柏崎刈羽原子力発電所7号機  
新潟県中越沖地震に対する  
地震応答解析結果について（配管分）

平成20年3月7日

東京電力株式会社

図 2. 主蒸気系配管 1 次モード

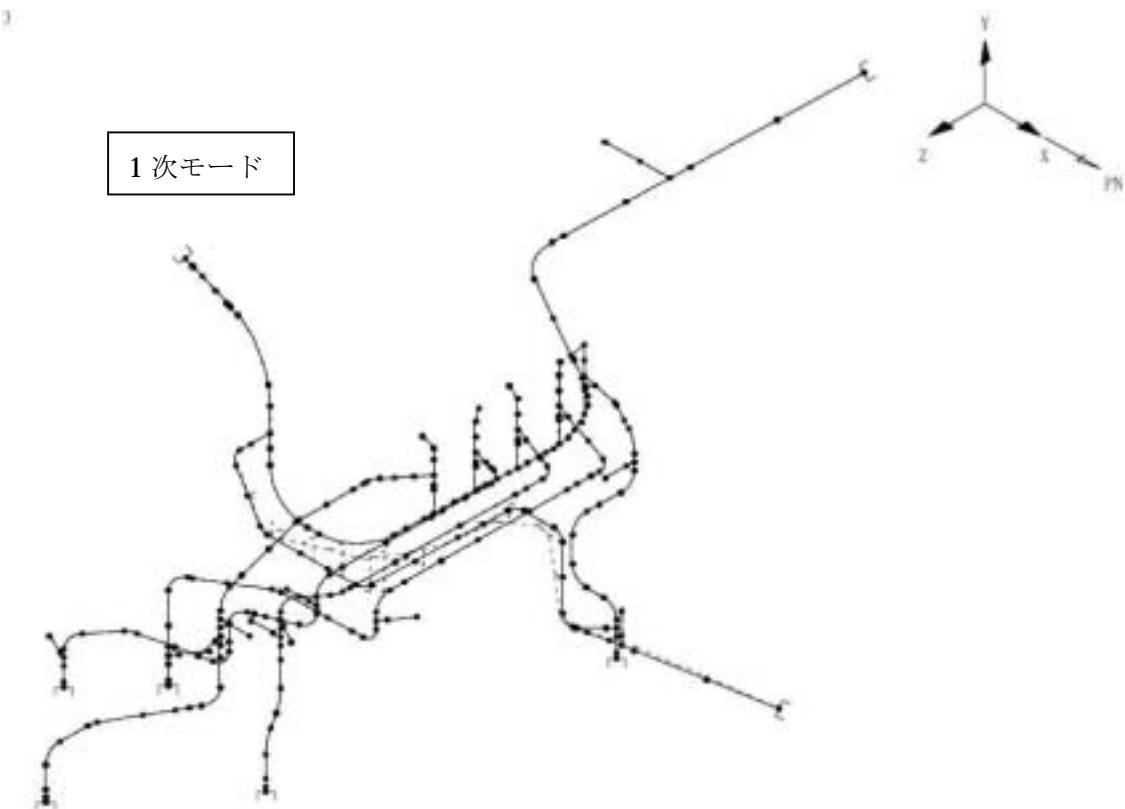
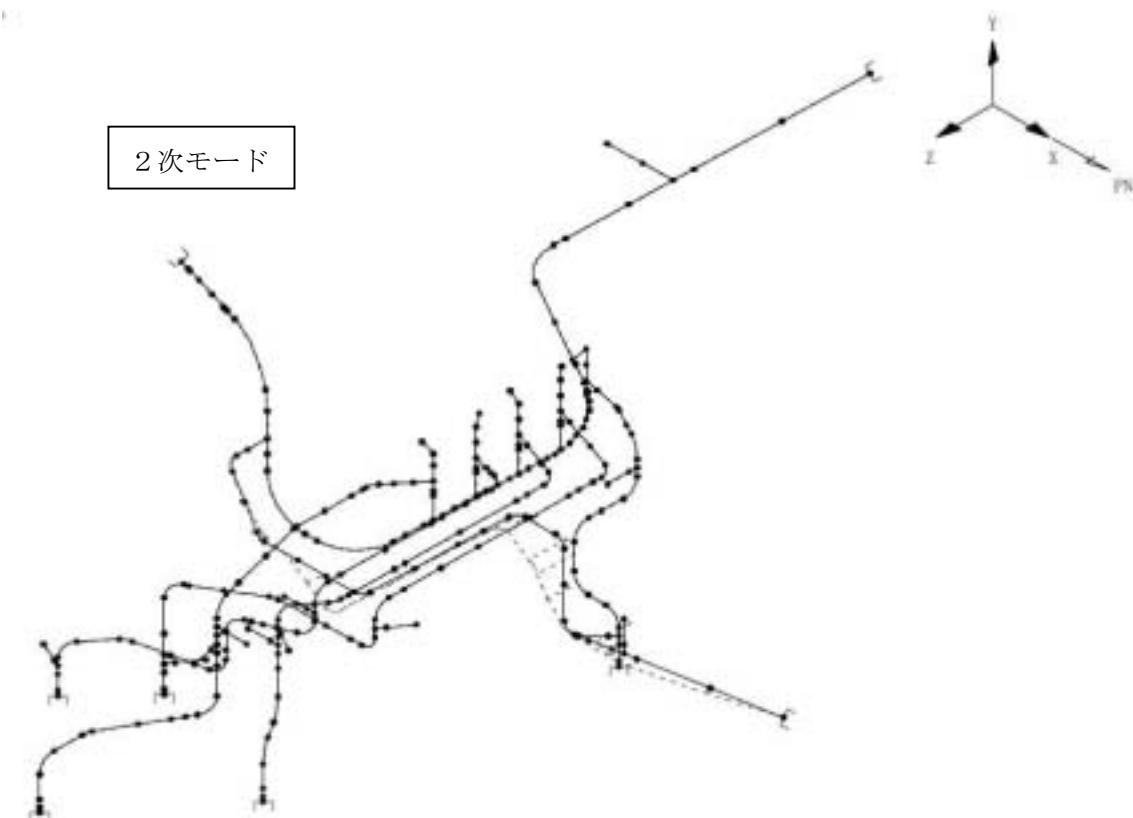
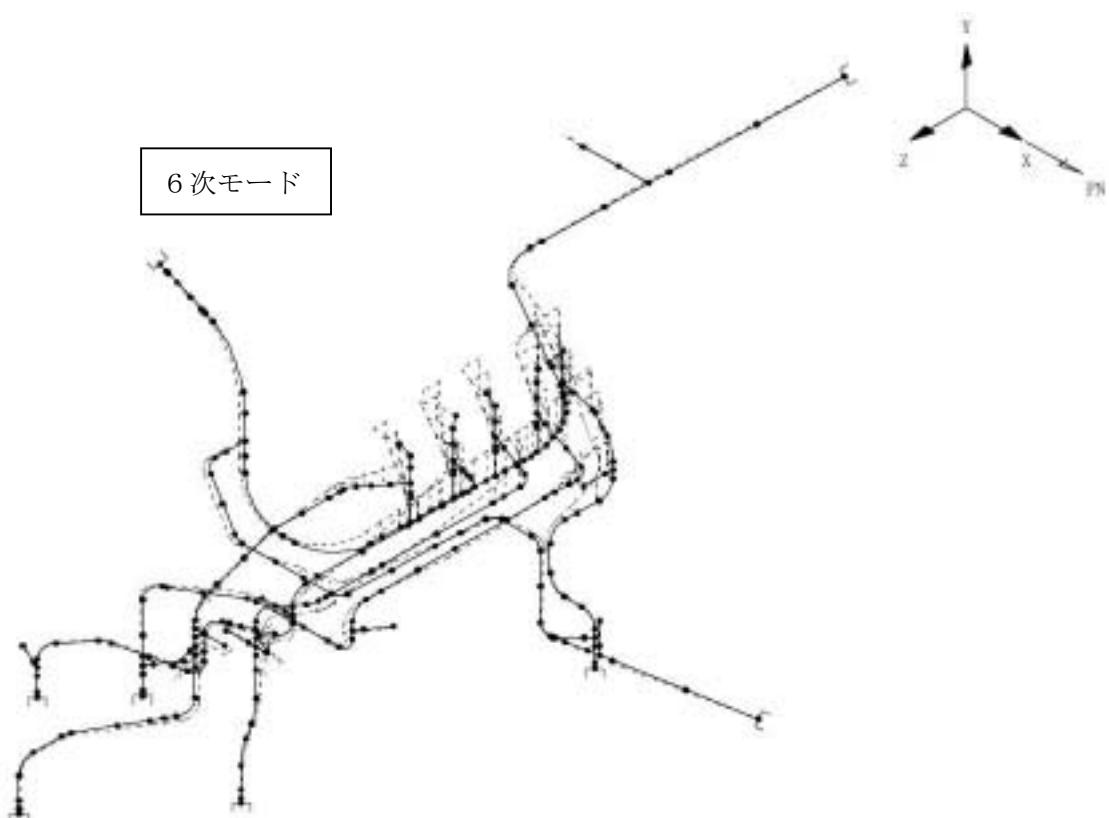
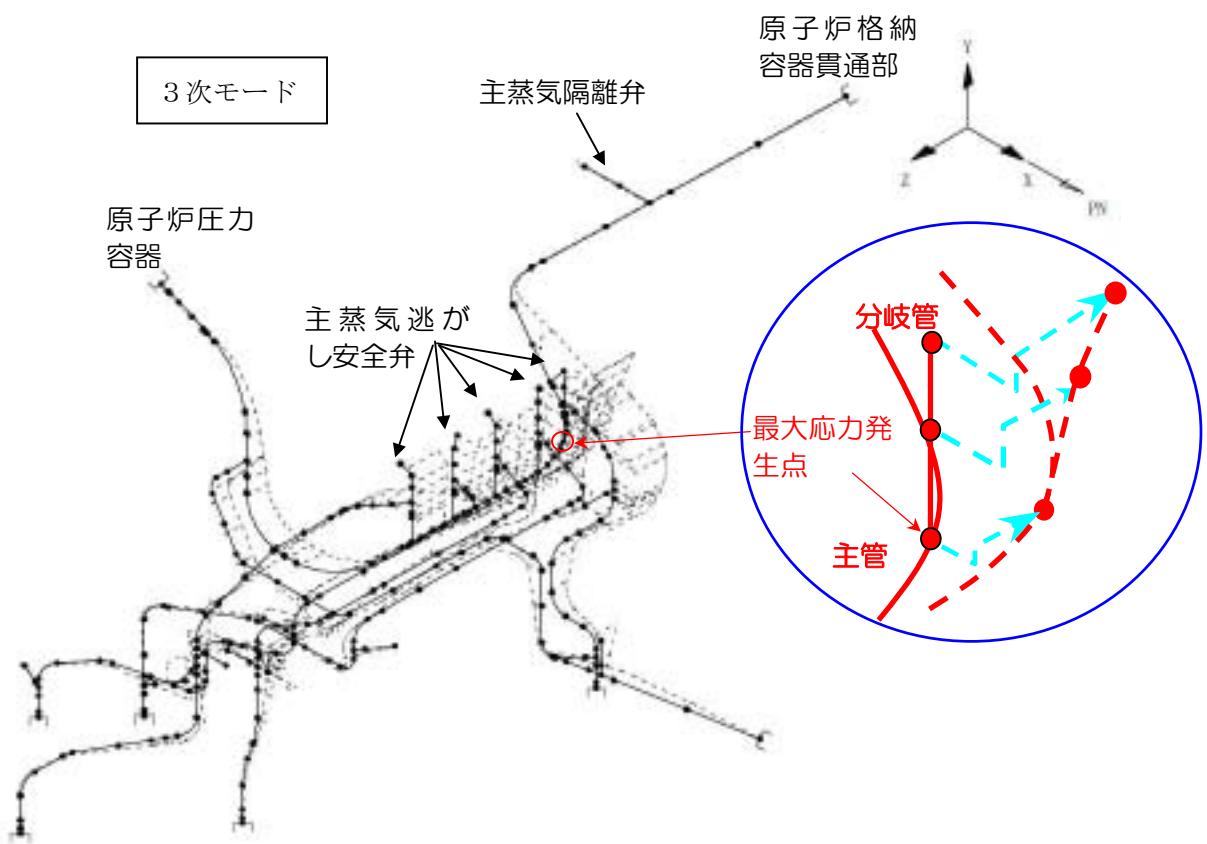
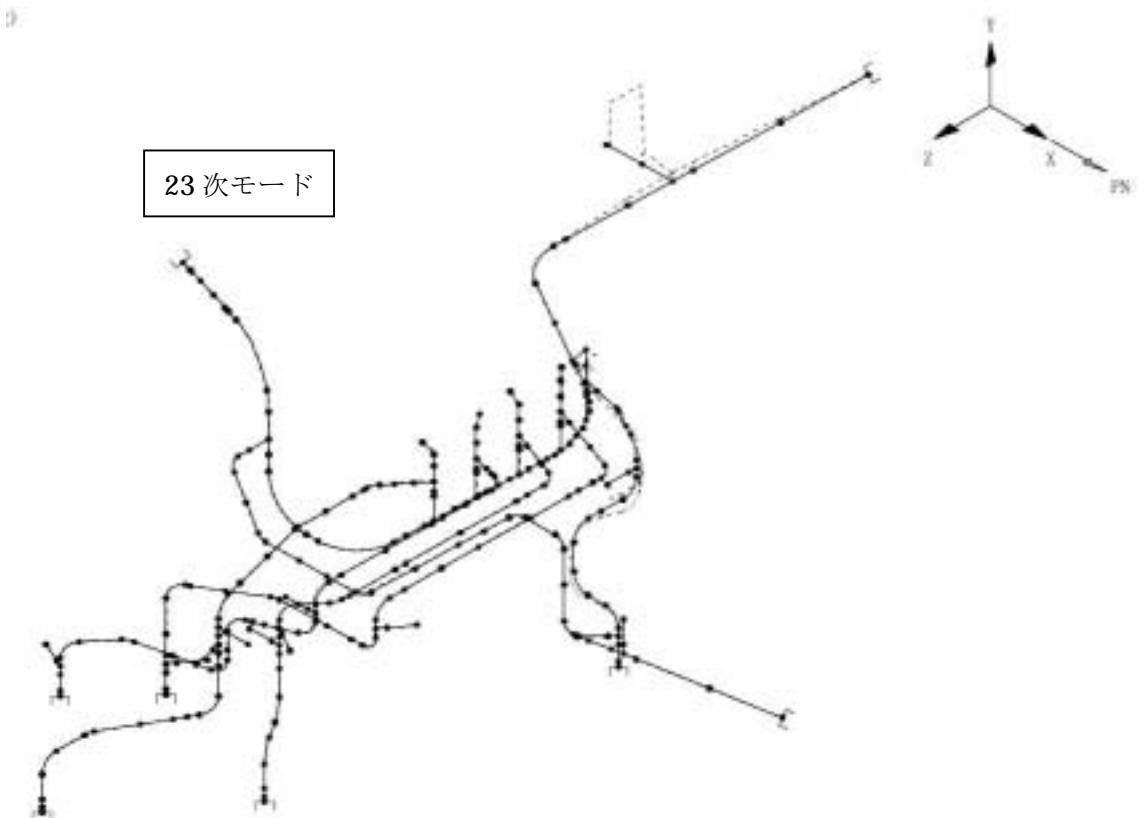
配管解析について応答スペクトルとの関係でどのようなモード、周期帯が大きな応力値に寄与しているのか。

主蒸気系配管の**10**次モードまでの固有周期、震度(床応答スペクトルより読み取った値)、刺激係数、および震度×刺激係数の値を表**1**に示す。「震度×刺激係数」が比較的大きくなるモードが**3**次と**6**次である。一方、固有モードを図**2~6**に示すが、主蒸気逃がし安全弁の管台(分岐管)が振れるモードが**3**次で大きいことを考慮すれば、分岐管と主管の取り合い部で発生する最大応力には**3**次モードが大きく寄与していることが分る。
